Saksb.: Magne Haukås (reindrift)
Ole Christian Skogstad (miljø og friluftsliv)
e-post: fmnomas@fylkesmannen.no
Tlf.: 75531647
Vår ref.: 2016/8857
Deres ref.: 201304432
Vår dato: 09.01.2017
Deres dato: 14.12.2016
Arkivkode: 561

Høringsuttalelse - avgrenset høring av planendringssøknad - Nevervatnet Kraftverk - Sørfold

Figur 1 Flyttleier i Duokta reinbeitedistrikt. Blå sirkel markerer de eneste flyttleiene hvor man kan flytte rein til den østlige delen av reinbeitedistriktet.

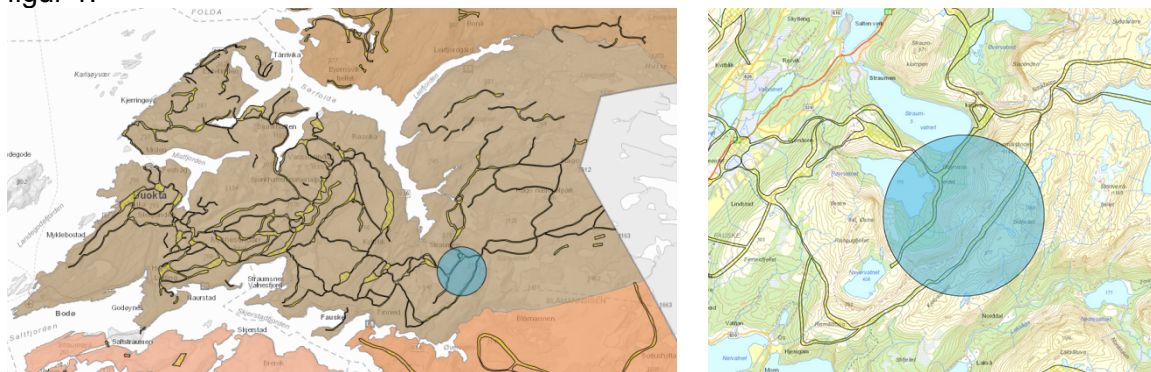
Fylkesmannen vil i tillegg gjøre NVE oppmerksom på et viktig moment når det gjelder den samlede vurderingen av Nevervatnet kraftverk og konsekvenser for reindrifta. Duokta reinbeitedistrikt har på grunn av terreng og fjorder bare to tradisjonelle flyttleier for å komme til de østlige delene av reinbeitedistriktet (som utgjør om lag halvparten av distriktets areal), jf figur 1.

Flyttleiene er til tider utfordrende å bruke da terrenget i området er bratt og ulendt. Begge flyttleiene vil bli berørt dersom Nevervatnet kraftverk blir bygd ut. Flyttleia ved Sørfjordvatnet vil i årene fremover være sterkt påvirket av anleggsvirksomhet i forbindelse med bygging av ny Salten transformatorstasjon med tilhørende oppgradering av vei og kraftledninger. Området er også rasutsatt.
